改善箇所説明図①

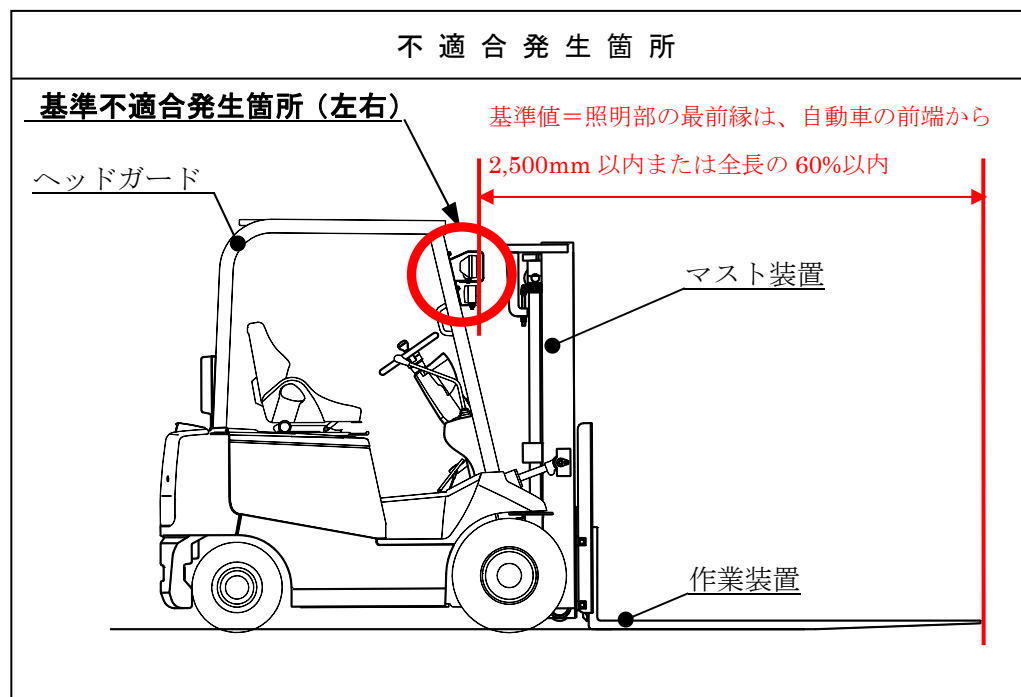
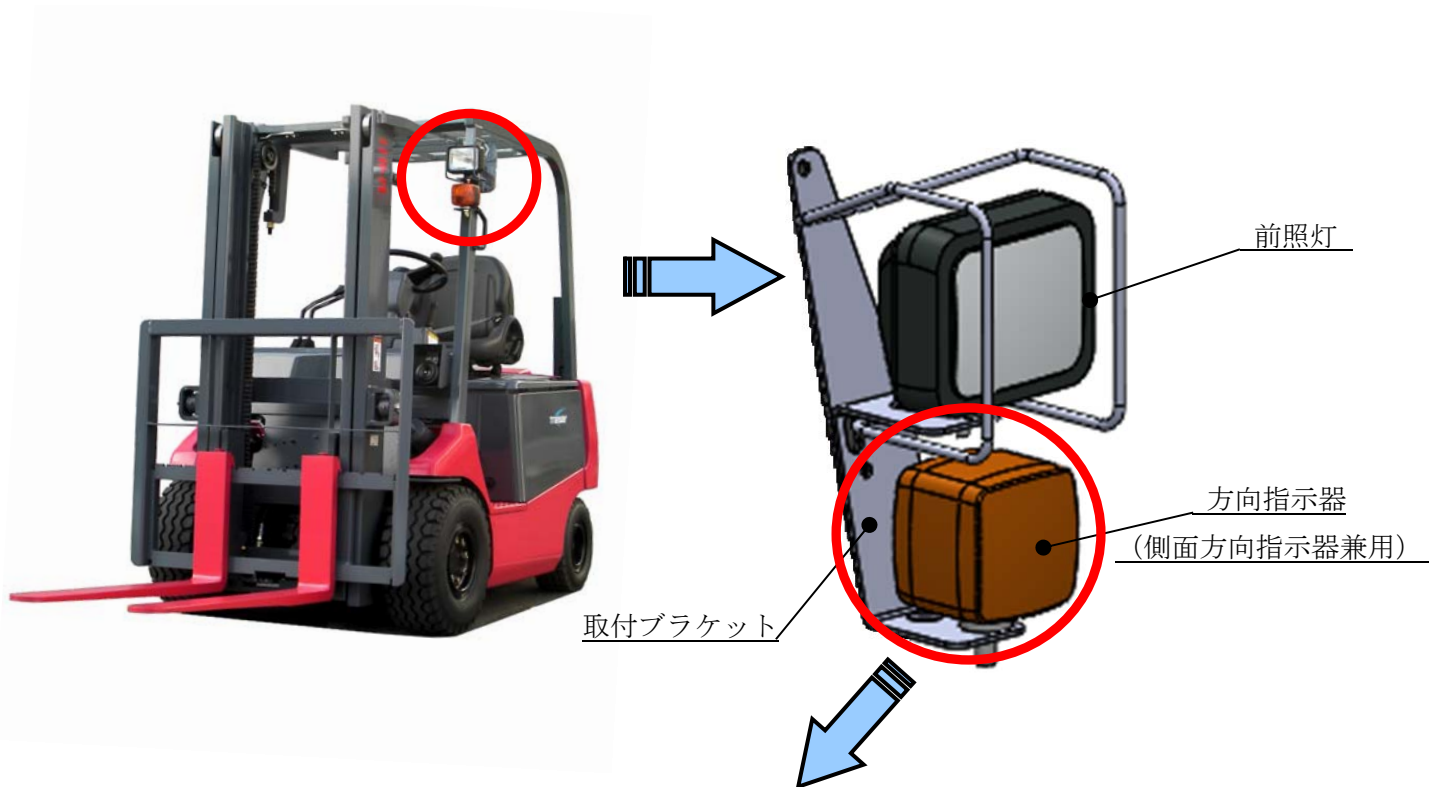
不適合発生箇所

基準不適合発生箇所

フォークリフトにおいて、受注時の作業装置（フォーク等）の仕様組み合わせに伴う法規適合確認が不十分なため、全長が小型特殊自動車の範囲を超え、保安基準に適合しないおそれがある。

全車両、小型特殊自動車の長さ要件を満足する作業装置（フォーク等）と交換する。

識別：改善実施済車には、車体前面フロントカバー上隅の運転者席側にNo.4667 のステッカーを貼付ける。
